Produkt Änderungs-Information

(product change notification)

19. September 2024

Serie / Artikel	46-7459	SMT Buchsenleiste, RM 2,0 mm, 2 reihig, BH 2,3mm
Series / Item	Packaging option	SMT Female Headers, Pitch 2,0 mm, Vertical. Double row,
	PPST, PPTR	2,3mm Pofile

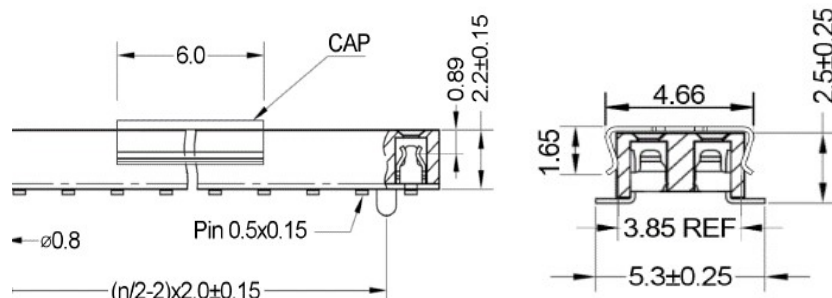
Die Fertigung der Serie mit einem Kunststoff-Pad wird aufgrund wirtschaftlicher Gründe eingestellt. Eine Last Order ist möglich. In Zukunft wird die Serie mit einem Metall-Pad ausgeliefert.

The production of the series with a plastic pad is discontinued due to economic reasons. A last order is possible. In the future the series will be delivered with a metal pad.

Alt:

Neu:
